Rapport
Bomen effect analyse
Schoolstraat - Anneborch
Rosmalen

Opdrachtgever: Hurks Vastgoedontwikkeling BV
t.a.v. mevrouw C. Hak
Het Zuiderkruis 51
5215 MV 's-HERTOGENBOSCH

Kenmerk: MGe/15/35098
Datum rapport: 14 december 2015

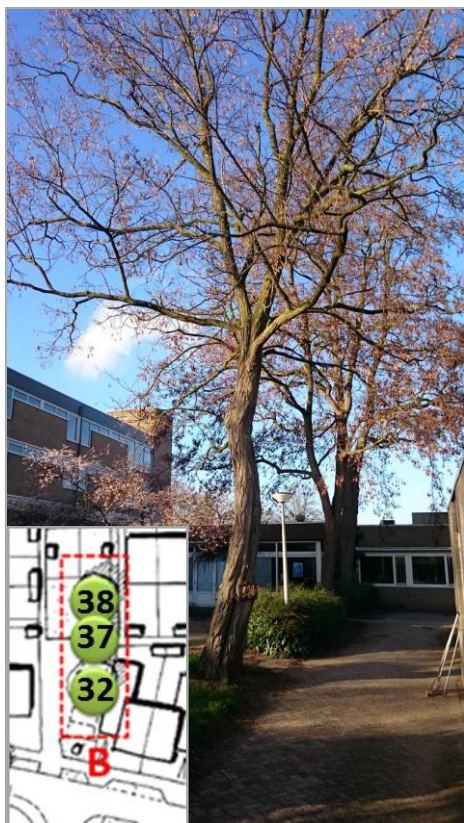
Bomen 13 (linde), 23 (lampionboom) en 27 (gewone vleugelnoot) hebben momenteel een ruime standplaats in beplanting en in gazon. In het ontwerp staan aan weerszijde van de bomen parkeervakken ingetekend en aan de achterzijde van de bomen komt een trottoir te liggen. Het ontwerp zorgt ervoor dat de bomen aan alle zijden worden afgesneden door verharding. In het ontwerp is rekening gehouden met de volgende plantvakmaten:

- Linde (*boomnr. 13*); 5 x 4 meter
- Lampionboom (*boomnr. 23*); 4,5 x 5,5 meter
- Hemelboom (*boomnr. 27*); 3,5 x 8 meter

Uitgaande van een afgraving tot 50 cm - maaiveld (20 cm trottoirband, 30 cm fundering) beschikken de bomen na realisatie van de huidige plannen over de volgende m³ doorwortelbaar volume. Uitgegaan van doorwortelde toplaag en lichte doorworteling in de bovenzijde van de onderliggende laag (door inspoeling van organisch materiaal):

- Linde (*boomnr. 13*); 5 x 4 x 0,75 = **15 m³**
- Lampionboom (*boomnr. 23*); 4,5 x 5,5 x 0,5 = **18,5 m³**
- Hemelboom (*boomnr. 27*); 3,5 x 8 x 0,5 = **21 m³**

Een boom in een dergelijk profiel heeft gemiddeld 1 m³ doorwortelbaar volume (bestaande uit voldoende voedzame grond) per groeiseizoen nodig. De bomen hebben momenteel een leeftijd van ca. 25-30 jaar. Er mag om deze reden vanuit worden gegaan dat de overblijvende m³ reeds volledig benut zijn door de boomwortels. Afzetten van de opnamewortels op de beoogde grens zal voor conditieverlies leiden.

De bomen hebben een stamdiameter van 45 - 50 cm. De stabiliteitskluit van bomen met deze maat is 8x de stamdiameter, dus in dit geval circa 4 meter diameter. Doorhalen van stabiliteitswortels binnen deze kluit wordt ten zeerste afgeraden, aangezien het direct de stabiliteit van de boom negatief beïnvloed. Bij zowel de linde als de hemelboom is de graafafstand ingepland op 1,5 meter uit het hart van de boom en daarmee dus binnen de stabiliteitskluit.

Aanpassingen in het ontwerp zijn noodzakelijk om de drie de bomen te kunnen handhaven.

Knelpunt A (zie paragraaf 3.4)

De bomen dienen een groter doorworteld volume te kunnen behouden. Dit kan alleen behaald worden door de naastgelegen parkeervakken (1 aan weerszijden van de bomen) op te offeren en de huidige standplaatsen intact te houden. Hierdoor blijft bij de linde (boomnr. 13) en de lampionboom (boomnr. 23) $5 \times 5 \times 0,75 = 19 \text{ m}^3$ extra doorworteld volume intact. Bij de hemelboom (boomnr. 27) dient 1 parkeervak te worden opgeofferd, waardoor er **ca. 9 m^3** extra doorworteld volume intact gehouden kan worden.

Aan de zijde van het trottoir mag niet verder dan 20 cm -mv te worden afgegraven ten behoeve van de aanleg van het trottoir. Dit in verband met aanwezigheid van stabiliteitswortels. Daarnaast adviseren wij om de ruimte onder het trottoir niet te gebruiken ten behoeve van kabels en of leidingen en moet bij de linde (boomnr. 13) rekening gehouden worden met een alternatieve ligging van de huisaansluitingen. Ten behoeve van de bouwruimte en de benodigde doorrijdhoogte bij de parkeervakken moeten zowel de linde als de lampionboom gesnoeid worden.

De blauwe bolletjes illustreren de standplaatsen van de verplantbare bomen. Rechts de Klic tekening waarop duidelijk wordt dat er geen kabels en of leidingen in de weg liggen voor een mogelijke verplanting.

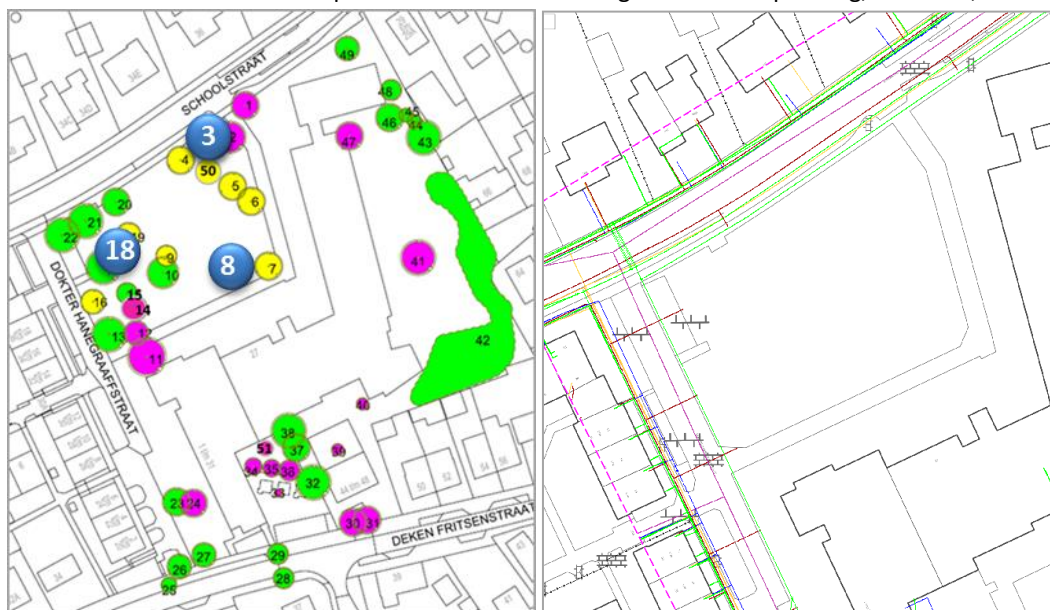
De verplantbaarheid van de bomen is beoordeeld op basis van de conditie en kwaliteit. Een boom moet in eerste instantie in gezonde conditie verkeren en een toekomstverwachting hebben van meer dan 15 jaar. Daarbij dienen er geen noemenswaardige gebreken in de boom aanwezig te zijn. Vervolgens is het van belang dat de omgeving vrij is van kabels en of leidingen en dat de boom eenvoudig te bereiken is met de verplantmachine. Uiteraard komen alleen bomen in aanmerking voor een verplanting als deze in de huidige planvorming niet te behouden zijn. Op basis van deze kenmerken komen 3 bomen op het terrein in aanmerking voor een verplanting, te weten;

Boomnr.	Soort	Stamdiameter	Verplantkluit	Methode
3	Tilia tomentosa	45 cm	3,60 meter	Verplanten m.b.v. telekraan
8	Tilia sp.	25 cm	2,00 meter	Verplantmachine (kluitbak 2,60 m)
18	Acer platanoides	30 cm	2,40 meter	Verplantmachine (kluitbak 2,60 m)

Boomnr. 3 is door de gemeente aangewezen als een te vervangen boom. Boomnrs. 8 en 18 zijn door de gemeente geregistreerd als zijnde bomen onder voorbehoud vervangen.

Wij adviseren de bomen voor te bereiden op de verplanting. Een jaar voor de daadwerkelijke verplanting dient de verplantkluit van de bomen afgestoken worden (lieft 2 jaar van tevoren). Hierdoor wordt nieuwe aangroei van fijne wortels gestimuleerd en de verplantschok voor de bomen verkleind. Tevens adviseren wij om ter compensatie van het wortelverlies de boom te laten snoeien.

Conclusies in kaart (groen te behouden, rood te verwijderen). Selecties op basis van de door de gemeente aangemerkte te behouden bomen en de conclusies uit de inspectie en BEA. Voor een aantal te behouden bomen gelden randvoorwaarde voor behoud (zoals beschreven in deze BEA).

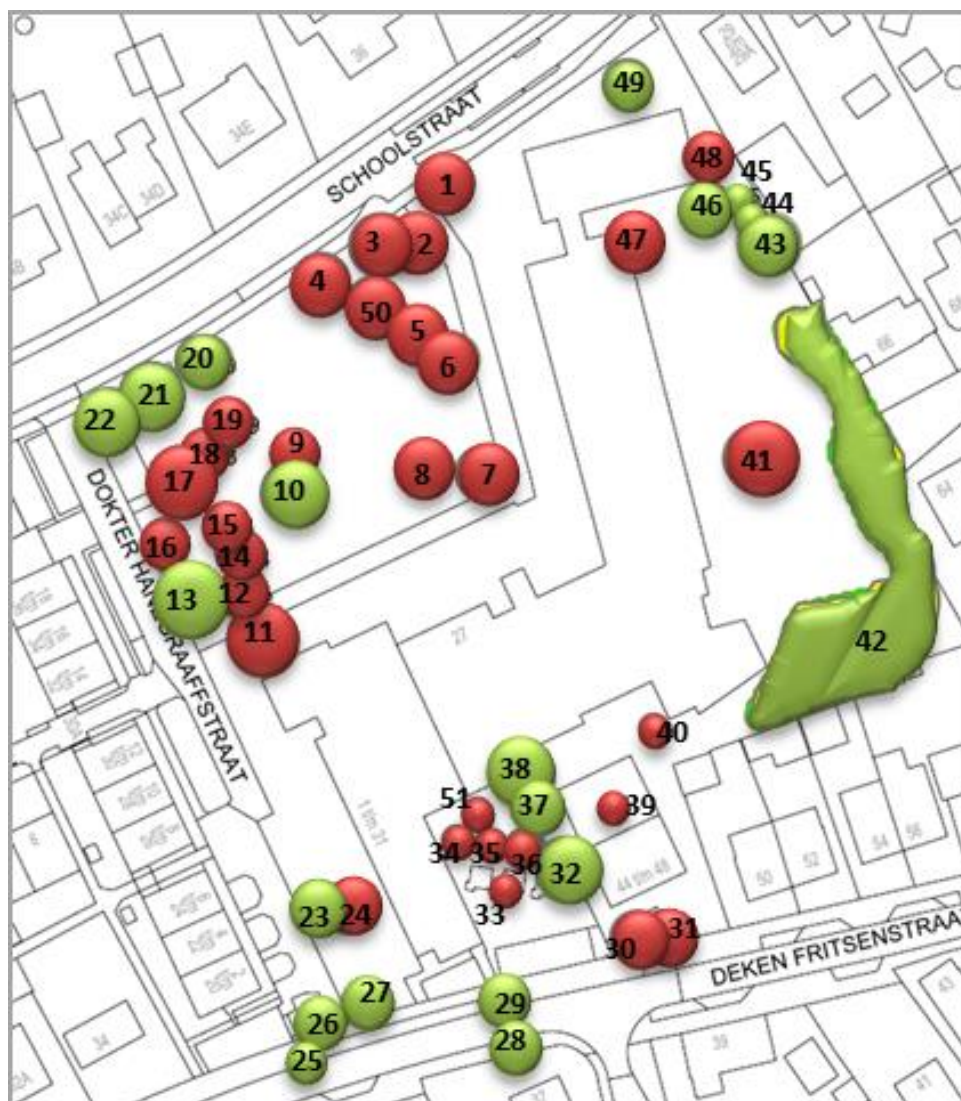
- Verwijderen te de niet te behouden bomen, conform BEA (zie lijst bijlage 1);
- Optioneel: verplanten van de verplantbare bomen (zie hoofdstuk 4);
- Aanbrengen stambescherming bij alle te handhaven bomen;
- Afzetten kwetsbare zones (kroonprojectie + 1 meter) met bouwhekken. Indien dit niet mogelijk is in verband met de ruimte dient de grootst mogelijke ruimte afgezet te worden.

- Er mogen in geen geval stambescherming en afzettingen verwijderd worden zolang het werk plaatsvindt;
- Sloop- en graafwerkzaamheden dienen ten alle tijden van de bomen af te gebeuren;
- Betreding van de kwetsbare zones met materieel is niet toegestaan in verband met verdichting van het doorwortelde volume;
- Geen materiaalopslag nabij de bomen;
- Aannemers mogen in géén geval zonder toestemming van de bomenwacht takken van de bomen inkorten of afzagen;
- Aannemers mogen in géén geval zonder toestemming van de bomenwacht wortels dikker dan 4 cm inkorten of afzagen;

- Ontgravingen van de bodem binnen de kwetsbare zones van bomen dieper dan 20 cm uitsluitend onder toezicht van de bomenwacht (i.v.m. oppervlakkige doorworteling profiel);
- Werkzaamheden binnen de kroonprojecties (bestraten, afgraven etc.) dienen handmatig te gebeuren;
- Plaatsen van kabels en leidingen binnen de doorwortelde zone dienen op een alternatieve wijze te gebeuren (schieten of boren).
